Ref.: RECURSO DE APELACION contra la Resolución No. 13243 por la cual se niega una patente de modelo de utilidad.

Radicación No. 14-071616

Título de la solicitud: "Cantina isotérmica para contribuir con el mantenimiento del recuento bacteriano para evitar la acidificación de la leche" (Fl. 1).

RESOLUCIÓN No:13243

Figura No. 3. Cantina de 40 litros de aluminio.

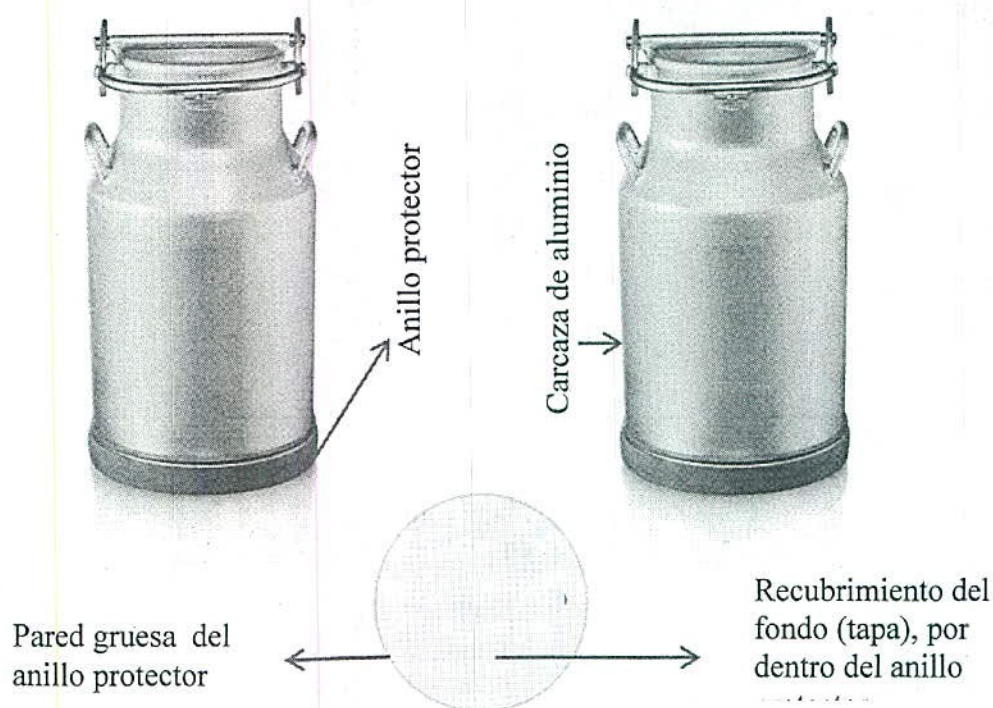
- ✓ El tanque que aparece referenciado en la tesis de grado de la Universidad Nacional de Colombia denominada “Diseño y Construcción de equipo de refrigeración de leche cruda en sitio de producción” describe el recubrimiento completo desde arriba hasta la base, es un recipiente con revestimiento en aluminio completo, desde la boca de la cantina de 40 litros hasta el anillo protector del fondo, cubriendo este último por completo. Tal como se aprecia en el diseño de Autocad de la tesis de grado de referencia, figura No. 1, y luego en el prototipo construido figura No. 2 (Citada en el cuadro comparativo sobre el estado de la técnica), este prototipo se diseñó y construyó con el **recubrimiento completo** de la cantina de aluminio de 40 litros, aunque no se aprecia en los dibujos se deduce que la tapa está en el fondo recubriendo el anillo de protección típico de estas tinajas, pues los fabricantes nacionales como la empresa IMUSA las diseñan con este anillo para evitar rupturas y deformación debido al manejo que es de impacto decidido, es decir, los operarios de las rutas lecheras, centros de acopios y plataformas de recibo de empresas lácteas; acostumbran a tirar o dejar caer las cantinas con poco cuidado, tal como se ha visto dicho anillo protector (ver figura No. 3) previene rupturas o deformaciones de la mencionada cantina.

- ✓ El recubrimiento planteado en las reivindicaciones no contempla revestimiento total, como el que se aprecia en la tesis de grado de referencia, el revestimiento inicial del cuerpo cilíndrico de la cantina inicia desde el cuello de la cantina hasta la parte superior del anillo protector, luego la tapa inferior del fondo se instala por dentro del anillo protector, de tal forma que el mencionado anillo cumple con la disposición técnica del fabricante de proteger siempre la integridad física de la cantina durante la manipulación desde el hato lechero hasta el acopio de la leche cruda. En la figura No. 3 se aprecia una cantina de referencia 44200 de la fábrica IMUSA, nótese el anillo de protección en el fondo de la cantina.

Figura No 1. Diseño Autocad

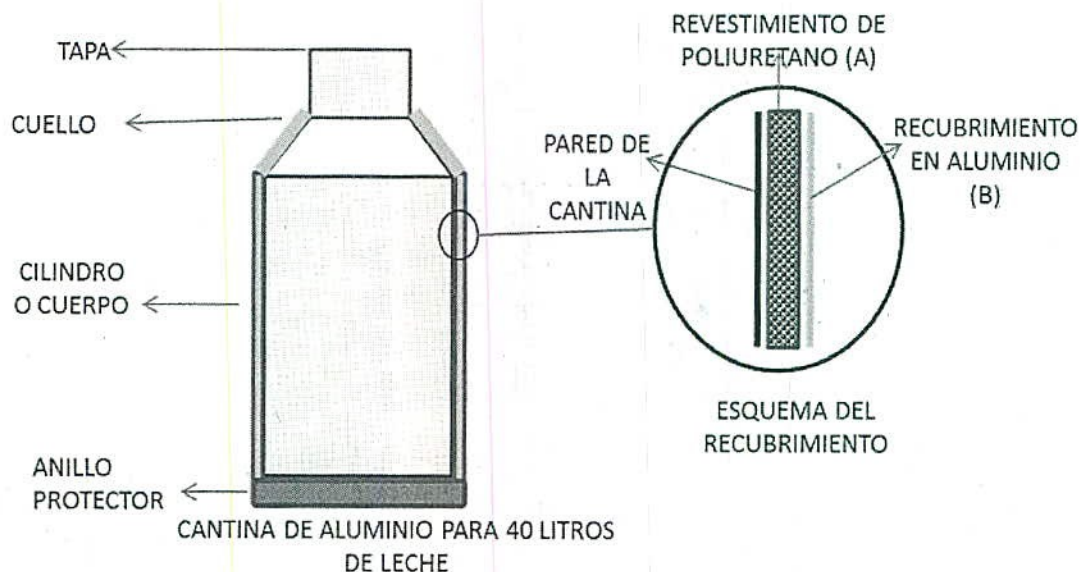
Nótese soldadura hasta el fondo, no se aprecia el anillo de protección que traen de fábrica estas cantinas lecheras de aluminio.

Figura No. 2. Prototipo construido

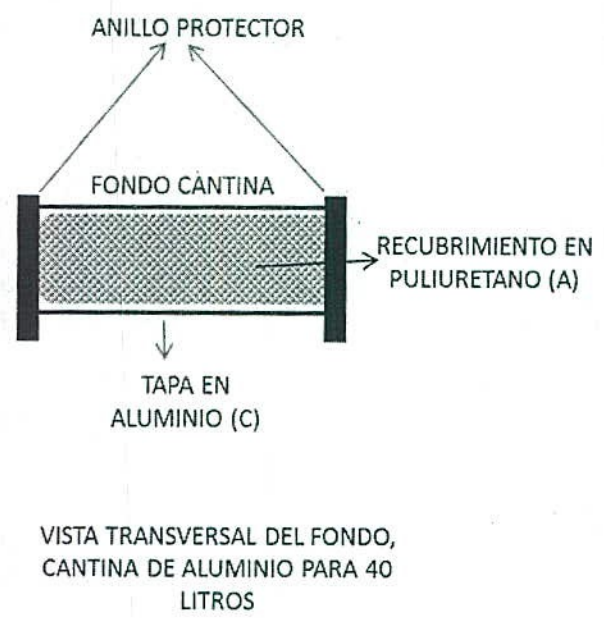
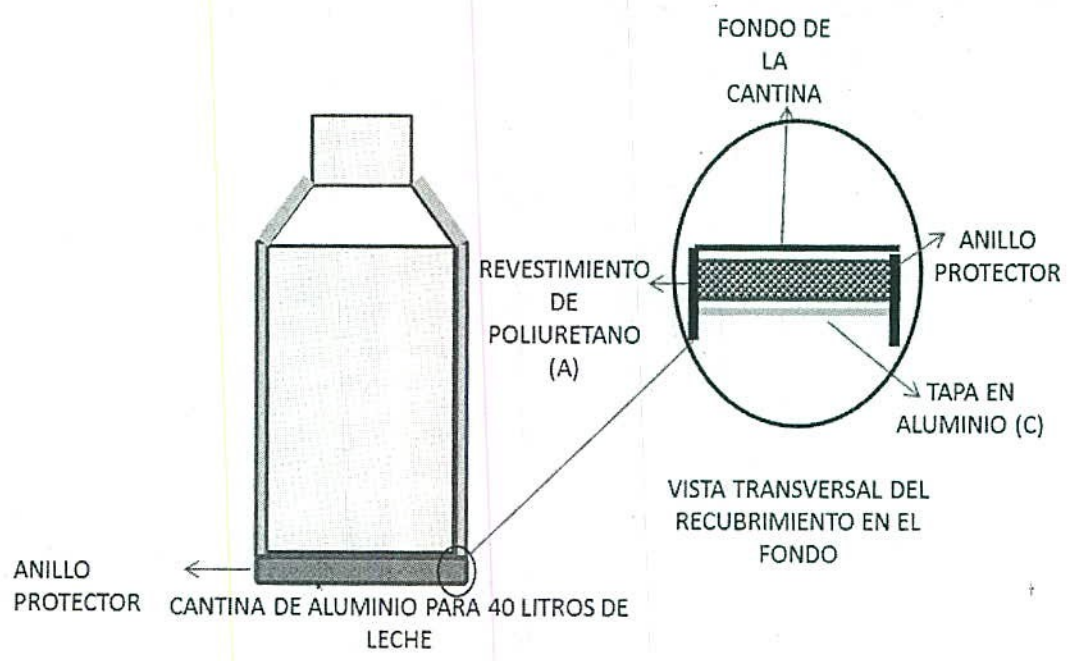
- ✓ Otra diferencia fundamental entre el prototipo planteado en la tesis de grado y las reivindicaciones es que el autor construyó el prototipo con un radio de aislante térmico de 2,2 mm (Figura 30. "Radio de Aislante Térmico", página 75-76 de la tesis de grado referenciada), en las reivindicaciones nuestras se encuentran entre 0,8 y 1,8 cm, es decir, de 8 a 18 mm, entre 5,8 y 15,8 mm más grueso.

Nuevo Título: Recubrimiento Isotérmico de una Cantina Lechera de 40 litros para conservar la Leche Fría.

1. Recubrimiento con espuma de poliuretano (A) con espesor entre 0,8 y 1,8 cm, firmemente adherido a las paredes de la cantina de aluminio, va desde lo denominado "cuello de la cantina" hasta la parte superior del anillo protector en el fondo de dicha cantina.
2. Recubrimiento en aluminio (B) de A descrito en la reivindicación 1, entre calibre 18 y 22, soldada desde lo denominado "cuello de la cantina" hasta la parte superior del anillo protector en el fondo de la cantina.
3. Carcaza tipo tapa de revestimiento inferior (C) que recubre el fondo de la cantina, material aluminio entre calibres, 18 y 22 soldada por la parte interna del anillo protector donde termina (B) de la reivindicación 2.

"Diseño y construcción de equipo de refrigeración de leche cruda en sitio de producción". Luis Alberto Vega Iriarte. Universidad Nacional de Colombia. 2010. xii, 16 y 107

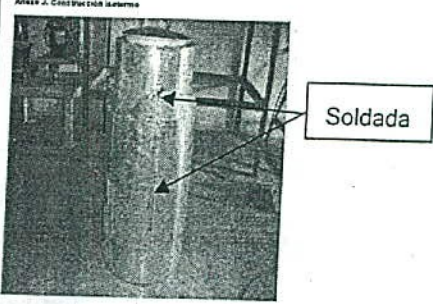
El documento D1¹ divulga un equipo de refrigeración de leche cruda para pequeños productores. El equipo consta de tres conjuntos, así: Generación de frío; compuesto por el compresor, un condensador, botella de líquidos, líneas de conducción, válvula de expansión, evaporador (difusor) construido en acero inoxidable para ser operado en inmersión. Conservación de frío; compuesto por un tanque isoterma, el cual se diseñó para ser usado como contenedor de la misma leche enfriada para ser transportada hasta pasadas las diez horas desde su obtención a través del ordeño, sin ningún sistema frigorífico y a temperatura ambiente, conservando el frío suministrado únicamente por el equipo de refrigeración. (Resumen, pág. xii).

De acuerdo con la tabla anterior, las características esenciales de la carcasa de la reivindicación 1 habrían sido divulgadas previamente en el documento D1, por lo tanto, la materia reivindicada no es nueva.
